## RESPUESTA A LAS OBSERVACIONES REALIZADAS A LAS CONDICIONES DE PARTICIPACIÓN CONTRACTUALES DE LA INVITACIÓN ABIERTA N° SA0085 DE 2023.

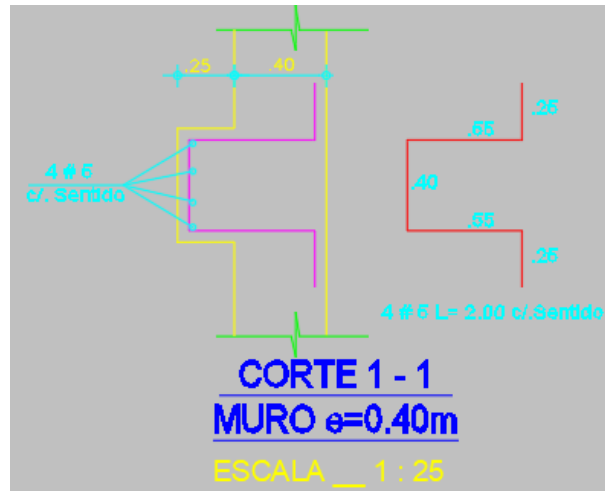
**Observación 14.** Agradecemos especificar el dado para tensionamiento de los anclajes junto con su respectivo refuerzo ya que según el presupuesto entregado no se contempla en ningún ítem, tampoco el tensionamiento de los anclajes, agradecemos se nos compartan especificaciones técnicas de estos elementos.

**Respuesta 14.** La UG FFIE aclara al interesado que en el plano “ESTRUCTURALES MUROS CONTENCIÓN POLICARPA ENERO-21” se pueden apreciar todos los planos estructurales en los cuales se indican los muros con sus respectivos despieces y allí puede apreciarse el detalle de dado de anclaje así:

No se contempla el valor de forma independiente ya que está integrado monolíticamente con el muro de contención y hace parte de su volumetría.
